經濟部標準檢驗局 公告

主 旨：勘誤 CNS 691「螢光燈管(一般照明用)」等國家標準共 2 種。

螢光燈管 (一般照明用)

勘誤表(1)

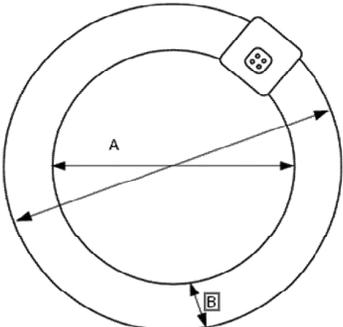
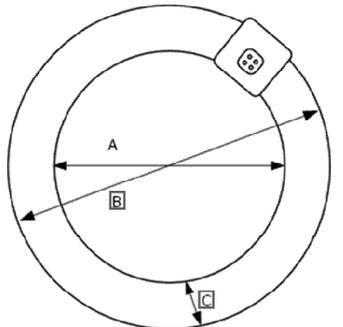
頁次	位置	原文	更正
16	圖 1	 <p>The original diagram shows a cross-section of a fluorescent tube with a central core and an outer envelope. Dimension A is the diameter of the inner core, and dimension B is the thickness of the outer envelope. A small rectangular detail with four dots is shown on the upper right part of the envelope.</p>	 <p>The revised diagram is identical to the original, but it adds dimension C, which is the thickness of the outer envelope at the bottom. The label B is now placed inside the inner core area.</p>
